Umgestaltung der Lothringerstraße und Stadteilplatz Bürger*innendialog am 12. April 2021

Eingaben, Fragen und Antworten zur Lothringerstraße und Stadteilplatz

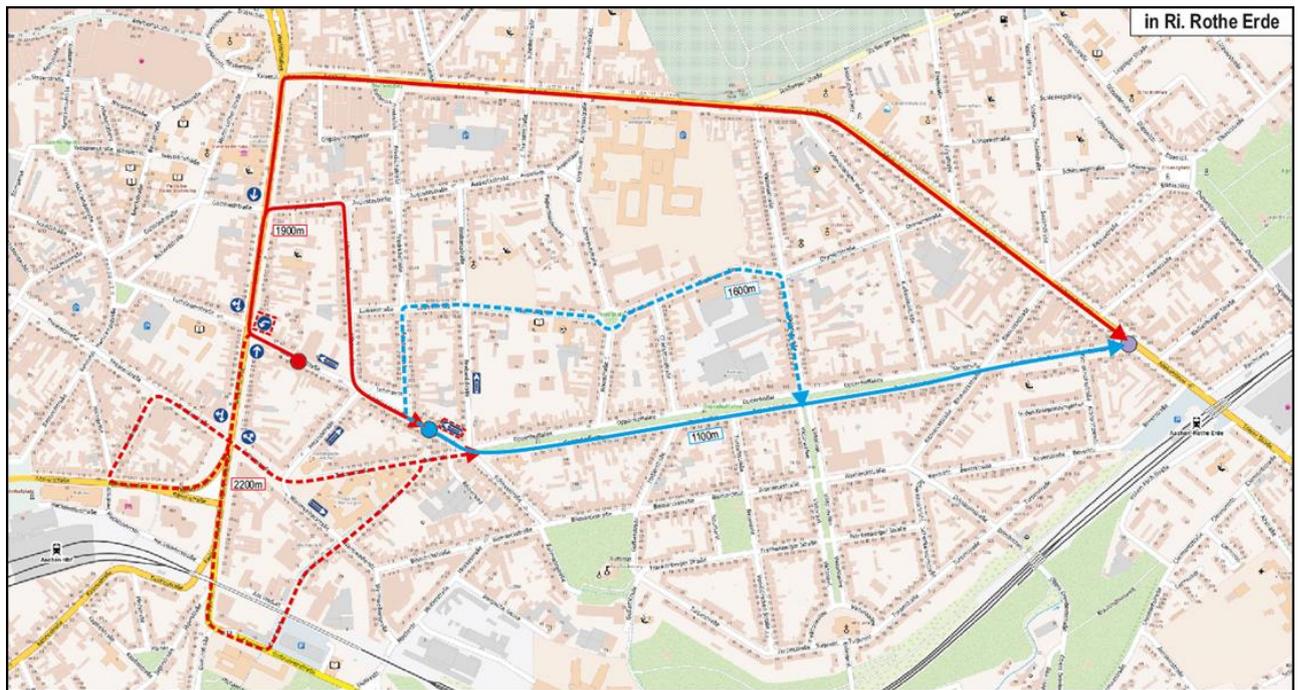
Wie können Anlieger der Lothringerstraße mit dem Kfz zukünftig in Richtung Kaiserplatz bzw. in Richtung Oppenhoffallee gelangen?

Die heutigen (durchgezogene Linie) und die nun zukünftig möglichen (gestrichelte Linien) Fahrbeziehungen aus der Lothringerstraße (rot= Bereich Wilhelmstraße – Alfonsstraße; blau = Bereich Alfonsstraße – Oppenhoffallee) in Richtung Kaiserplatz und Rothe Erde sind in den folgenden Abbildungen aufgeführt:

Antwort: Damit die Einrichtung einer Fahrradstraße hinsichtlich der in den Empfehlungen für Radverkehrsanlagen (ERA) 2010 empfohlenen maximalen Kfz-Verkehrsmenge von 400 Kfz/h möglich wird, wird die Straße für den Kfz-Verkehr nur in stadteinwärtiger Fahrtrichtung freigegeben. Zudem wird an der Kreuzung Wilhelmstraße die Rechtsabbiegemöglichkeit für den Kfz-Verkehr entfallen. Der durch die verkehrslenkenden Maßnahmen ermöglichten Reduzierung der Kfz-Menge in der Fahrradstraße stehen erhöhte Umwege für Kfz-nutzende Anlieger der

Lothringerstraße (und Umgebung) gegenüber. Hiervon betroffen sind insbesondere die Fahrtbeziehungen in Richtung Kaiserplatz sowie in Richtung Oppenhoffallee / Rothe Erde.
